NODO STRADALE E AUTOSTRADALE DI GENOVA

A7 – A10 – A12

PROGETTO DEFINITIVO

AGGIORNAMENTO DELLO STUDIO
DI IMPATTO AMBIENTALE

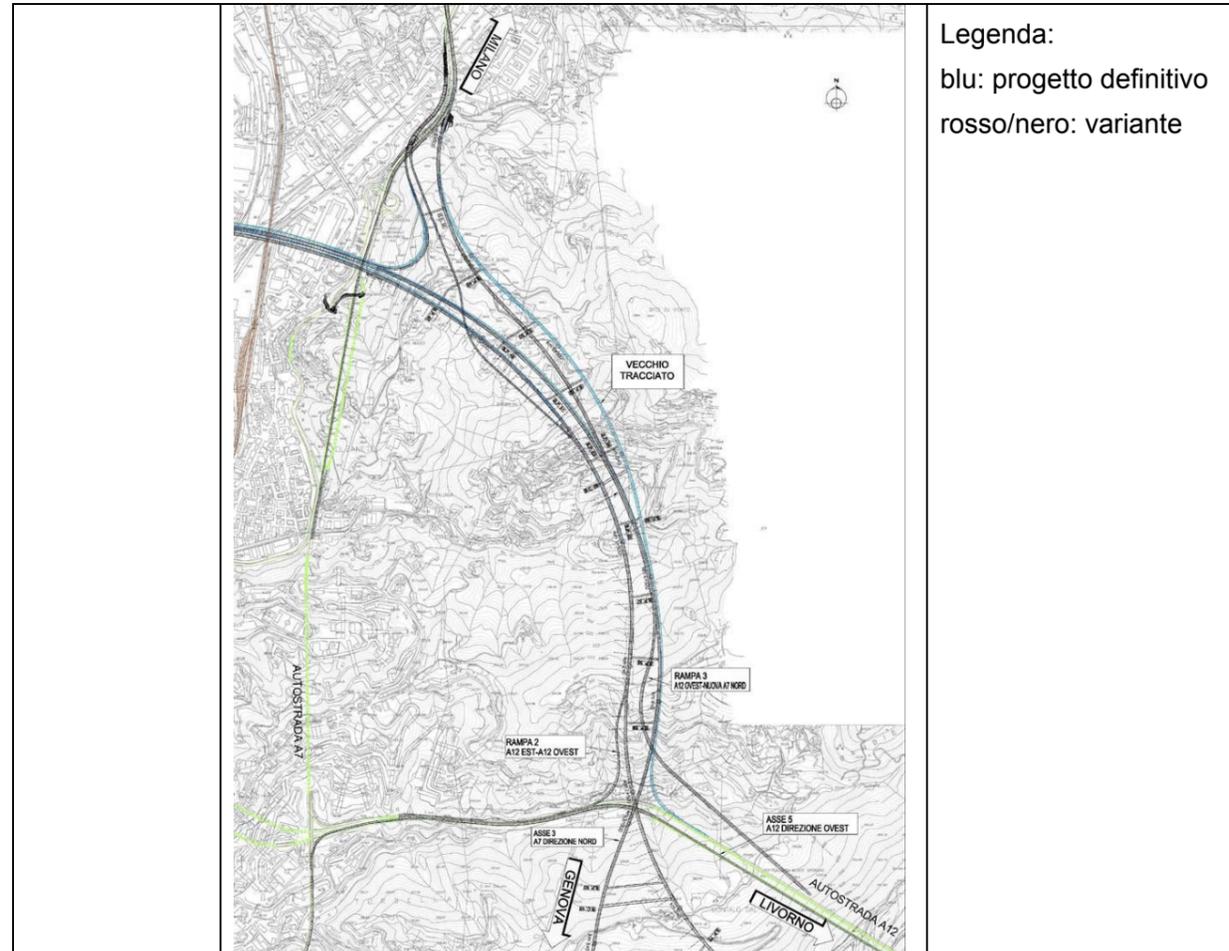
Modifica	Interconnessione Voltri - Variante Madonna delle Grazie (rampa 2)	
Origine	Recepimento della richiesta della Soprintendenza ai Beni architettonici e paesaggistici della Liguria di limitare l'occupazione del parco della Villa Brignole-Sale Duchessa di Galliera.	
Descrizione	Andamento planimetrico	Maggior accostamento del tracciato alla galleria esistente "Madonna delle Grazie" mediante l'avvicinamento dell'imbocco della galleria e della spalla del viadotto alle opere autostradali esistenti già compenstrate nell'area del parco. I valori massimi di scostamento rispetto al tracciato originario, prossimi a 20 metri, si hanno nel tratto centrale della variante. Significativo risulta anche lo spostamento in corrispondenza della zona di imbocco della galleria.
	Andamento altimetrico	Lo studio altimetrico ricalca quanto già previsto nel progetto originario, prevedendo una livelletta in discesa al 4% lunga circa un chilometro per sottopassare gli esistenti rami dell'interconnessione A10-A26 e i nuovi assi autostradali della Gronda di Ponente; successivamente il tracciato risale con una livelletta al 4% circa per attaccarsi alle quote dell'esistente rampa autostradale Alessandria-Genova; le uniche modifiche introdotte riguardano l'incremento di pendenza del tratto in salita, originariamente del 3.8%, e l'adozione dell'ultimo raccordo verticale con valore pari a 6000 metri (originariamente 5000).

Figura 5-1 Interconnessione di Torbella: rete infrastrutturale di riferimento per lo studio diffusivo

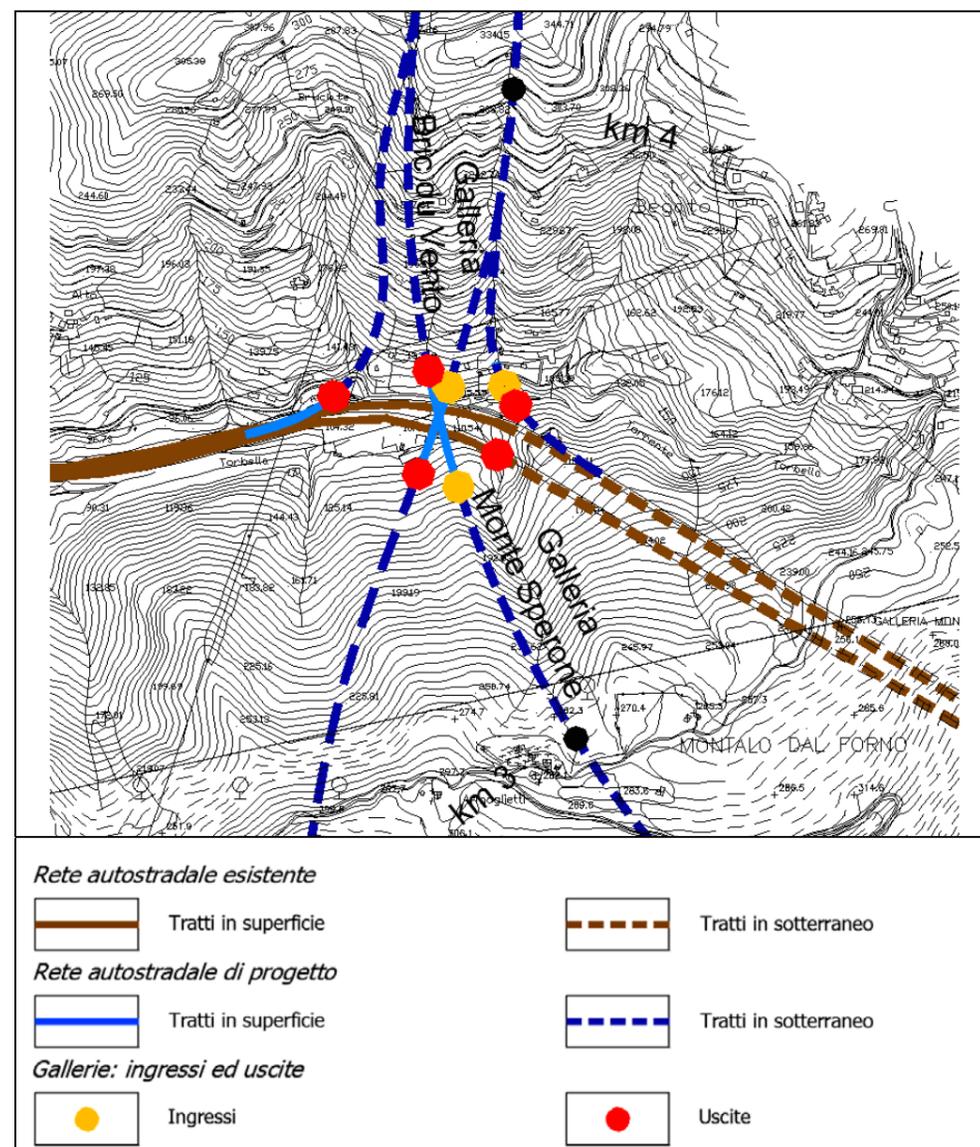
Se quanto detto vale per le modifiche di progetto concernenti le gallerie Borgonuovo Est, Bric del Carmo, Delle Grazie, Monterosso e Forte Diamante, del tutto differente è la situazione per quanto concerne l'interconnessione di Torbella, la cui configurazione, a seguito della realizzazione in sotterraneo del collegamento tra la direttrice A12 e l'Asse A7 direzione Nord, perde uno sbocco. Nella configurazione di Progetto Definitivo 2011, oltre agli sbocchi delle gallerie Bric du Vento (Asse 4 – A12 direzione Est), Torbella Est (rampa 3), Granarolo (Asse 3 – A7 direzione Nord), Monte Sperone esistente (Asse 5 – A12 direzione Genova), era anche presente quello dell'alesaggio della galleria Monte Sperone esistente (Asse 5 – A12 direzione Milano/Savona) (cfr. Figura 5-1).

Figura 5-6 Imbocco galleria Delle Grazie: confronto soluzione di PD 2011 e PD 2012

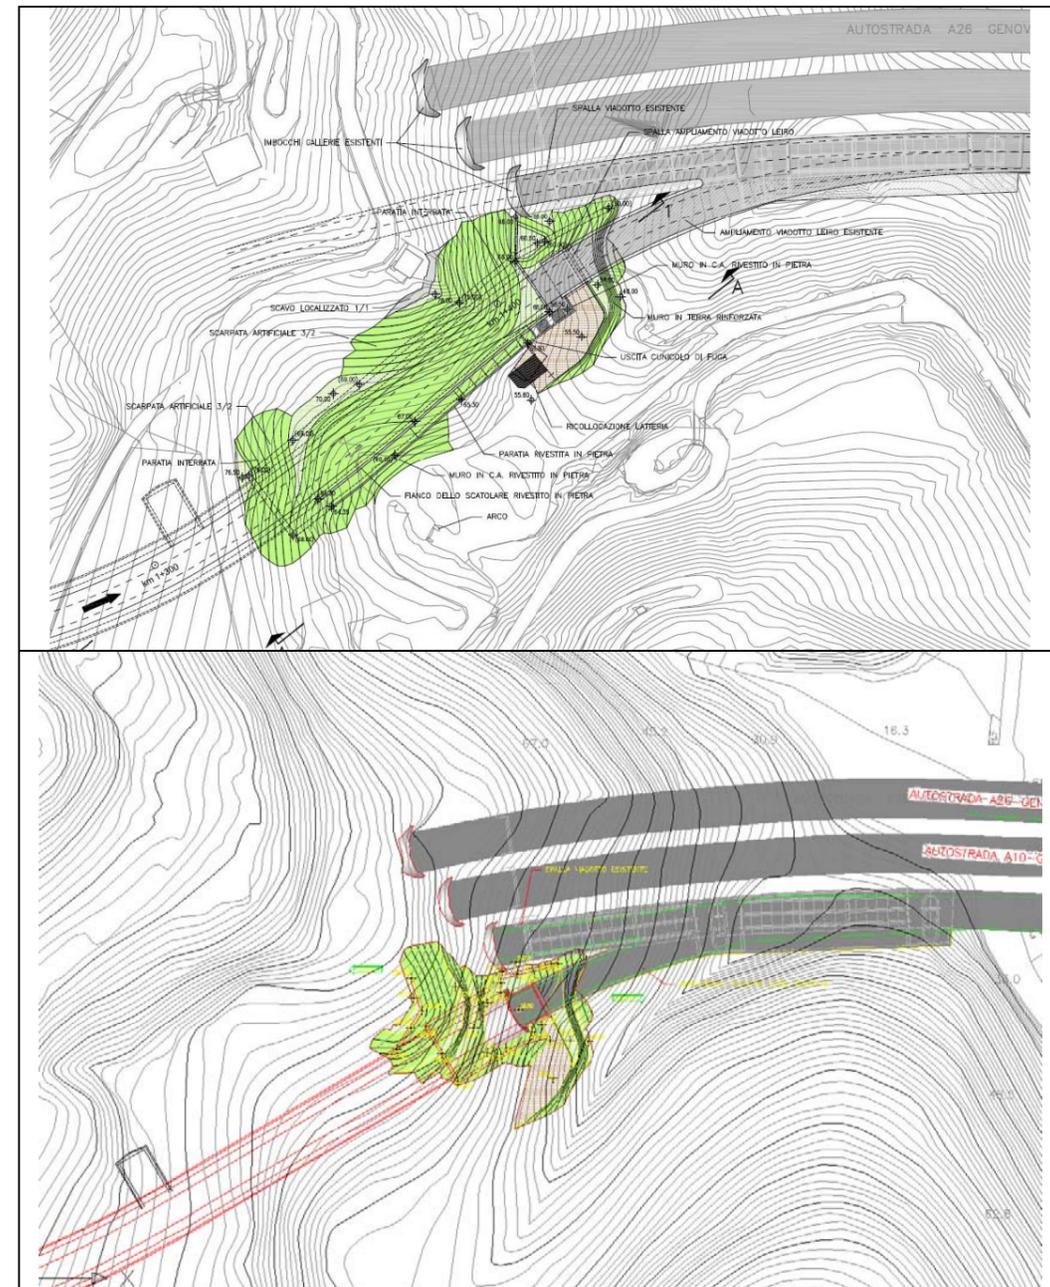
- concentrazione degli interventi nell'area contenuta tra la latteria, la cabina elettrica e l'imbocco della galleria esistente;
- adozione di una galleria artificiale a sezione policentrica tagliata "a becco di flauto" quasi verticale, in luogo di quella scatolare prevista nel PD2011, soluzione che consente di minimizzare le dimensioni del fronte di imbocco e creare una continuità paesistica con gli elementi contermini esistenti, rappresentati dagli imbocchi dell'A10, i quali presentano le stesse caratteristiche formali;
- previsione, a monte della galleria artificiale, della ricostruzione del versante scavato con una morfologia simile allo stato ante-operam, attraverso due ordini di terra rinforzata, in modo da garantire la ricucitura con il territorio esistente e di coprire con terreno vegetale la quasi totalità delle paratie di scavo e gran parte della canna stessa;

- adozione di un ordine di terra rinforzata quale soluzione atta a sostenere il piazzale di accumulo del cunicolo di fuga, conseguendo con ciò una riduzione della occupazione di suolo;
- spostamento dell'uscita all'aperto del cunicolo di fuga della galleria nella spalla, attraverso un vano nel muro andatore, in modo tale da evitare ulteriori opere murarie rilevanti e soprattutto da allontanare il piazzale di accumulo dalla latteria, scongiurando così la necessità di intervenire su tale bene;
- inerbimento dei volumi in terra rinforzata, i quali con ogni probabilità saranno nel lungo periodo soggetti a processi di colonizzazione di ritorno da parte di specie vegetali di piccole dimensioni presenti nel bosco attiguo.

Figura 5-8 Profilo di imbocco delle gallerie Bric du Vento, Baccan e Polcevera lato Savona: confronto PD2011 (a sinistra) – PD2012 (a destra)

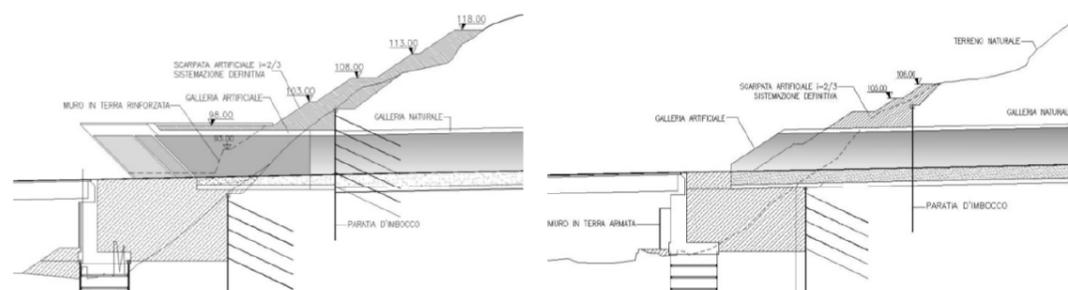
In merito alla armonizzazione tipologica, oltre quanto detto con riferimento alla galleria Delle Grazie, ulteriore esempio dello sforzo, condotto nella direzione della riduzione delle tipologie formali e strutturali delle gallerie artificiali e dei fronti di imbocco, è rappresentato dalle nuove soluzioni previste per gli imbocchi delle gallerie che prospettano sulla Valpolcevera. In questo caso, gli imbocchi delle gallerie Monterosso lato Genova e Polcevera, Baccan e Bric du Vento lato Savona hanno perso il loro fronte scatolare tagliato inclinato, a favore di una soluzione con doppio imbocco circolare a becco di flauto, come per le altre aree lungo la Gronda di ponente (cfr. Figura 5-8).

Appare evidente come la soluzione del Progetto Definitivo 2012, a confronto con quella originaria, conferisca una maggiore omogeneità al progetto e più armonia con gli imbocchi delle gallerie esistenti nelle vicinanze.

Figura 5-12 Pianta scavi imbocco gallerie Monterosso lato Genova: confronto PD2011 (in alto) – PD2012 (in basso)

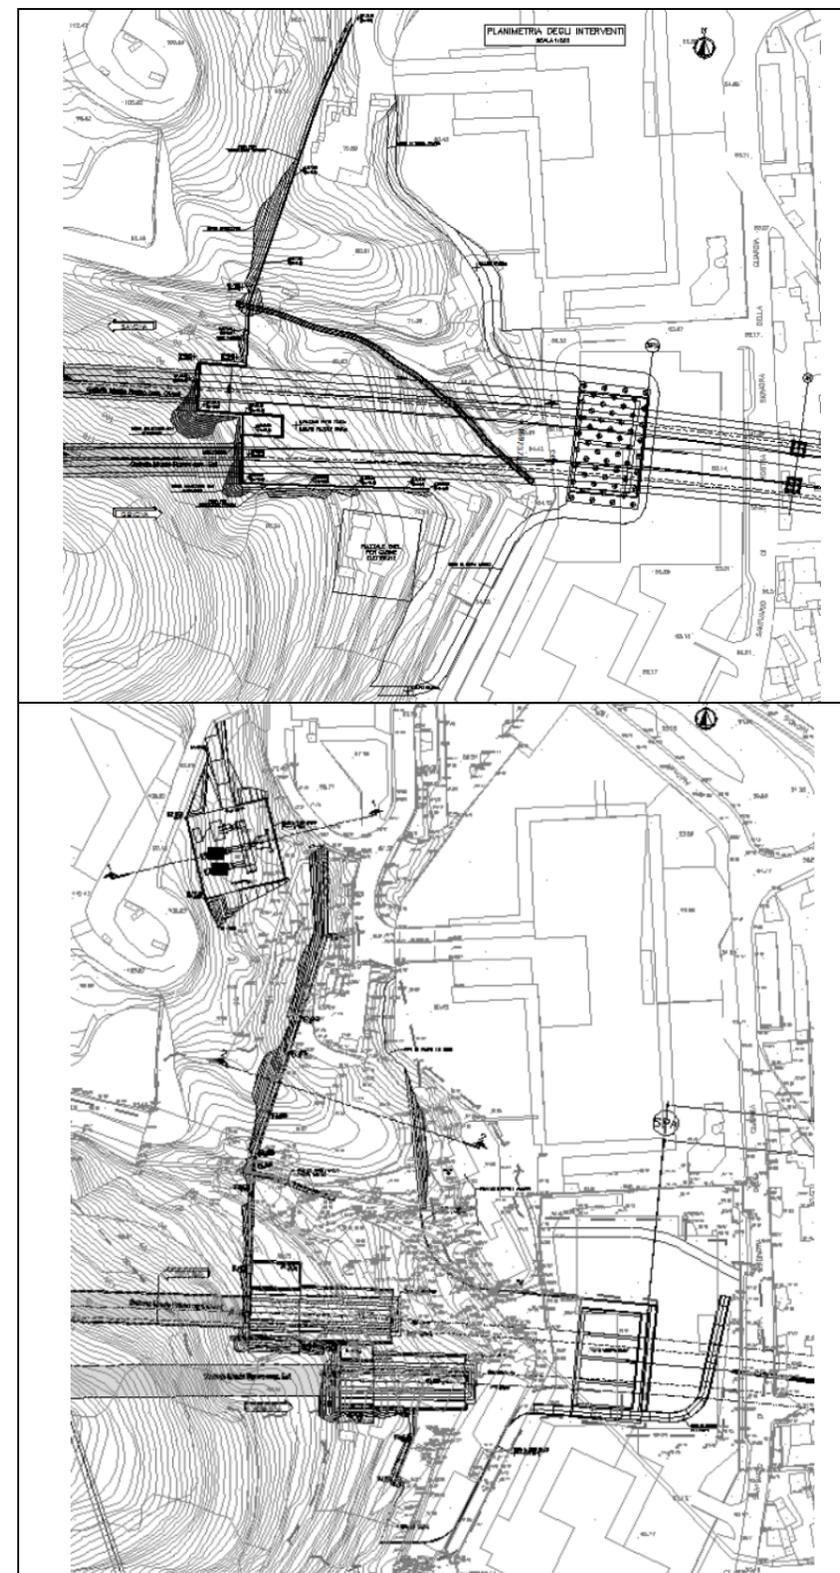
Al fine di garantire la salvaguardia di Palazzo Pareto, si è invece dovuto modificare l'approccio progettuale alla spalla del viadotto. I muri in terra armata a più livelli, previsti nel PD2011 intorno alla spalla del viadotto, sono stati modificati al fine di ridurre l'ingombro in pianta delle opere, prevedendo nel PD2012 la realizzazione di un solo ordine di muri a tutta altezza, in adiacenza al ciglio della carreggiata autostradale (cfr. Figura 5-12).

Figura 5-13 Assetto Cantieri industriali CI13 e CI14: confronto PD2011 (in alto) e PD2012 (in basso)

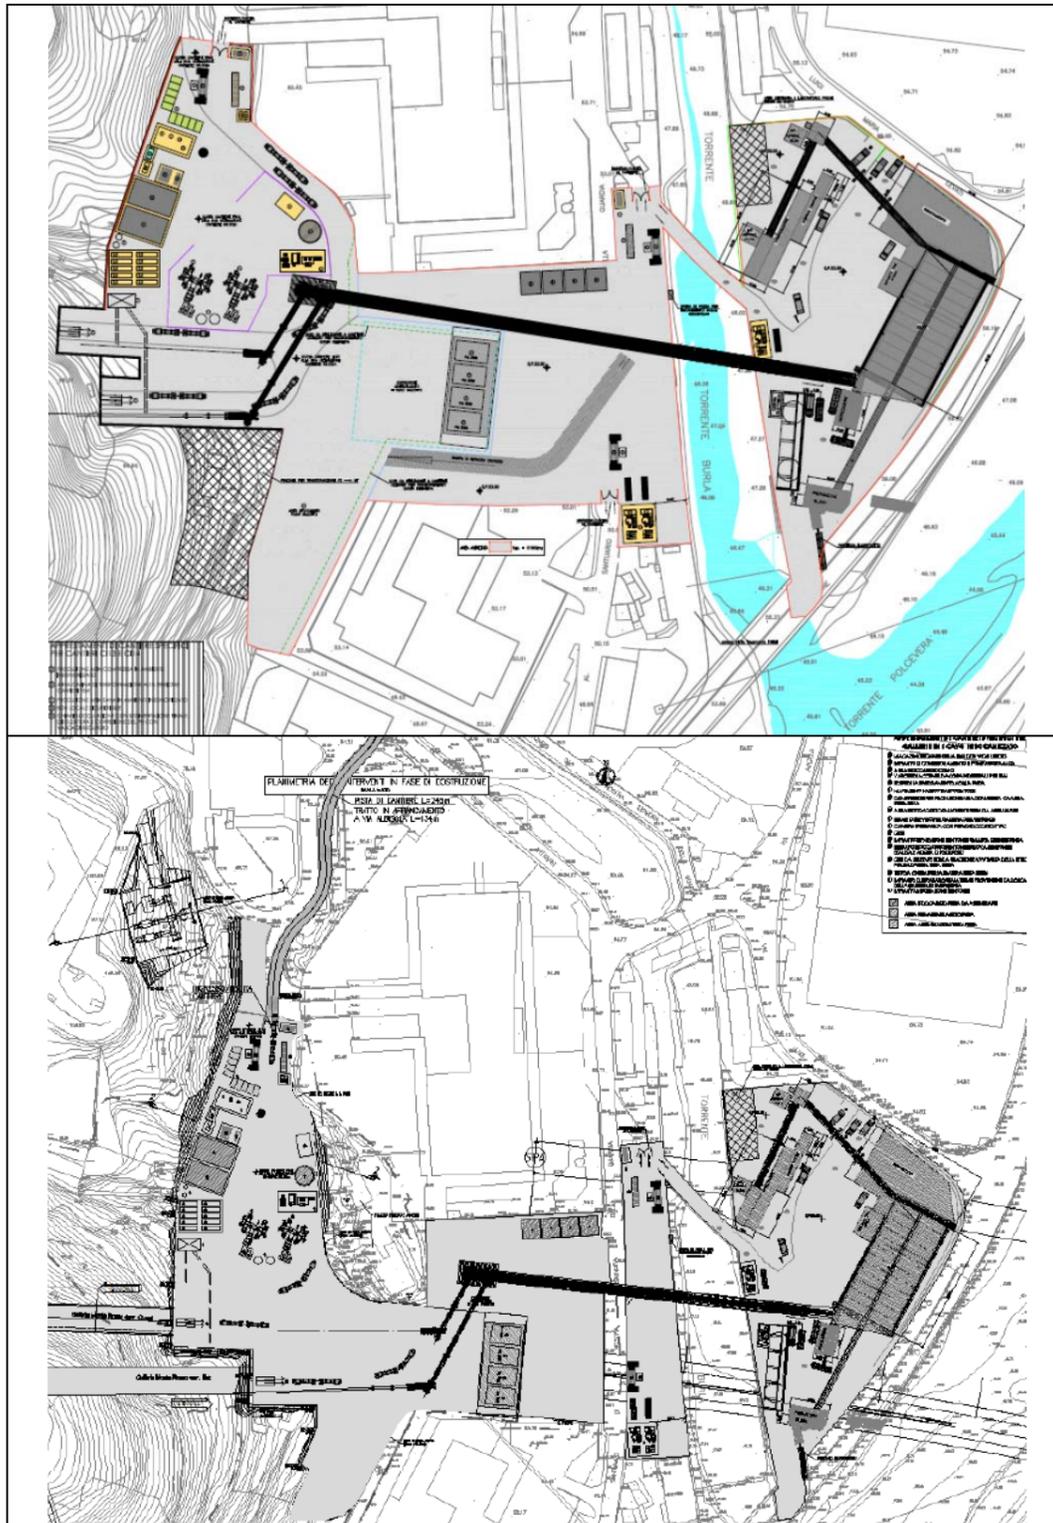
Le modifiche ora descritte si sono riflesse nella diversa configurazione che nel Progetto Definitivo 2012 hanno le aree di cantiere C113 e C114, rispettivamente adibiti ad imbocco frese ed impianti frese (cfr. Figura 5-13).
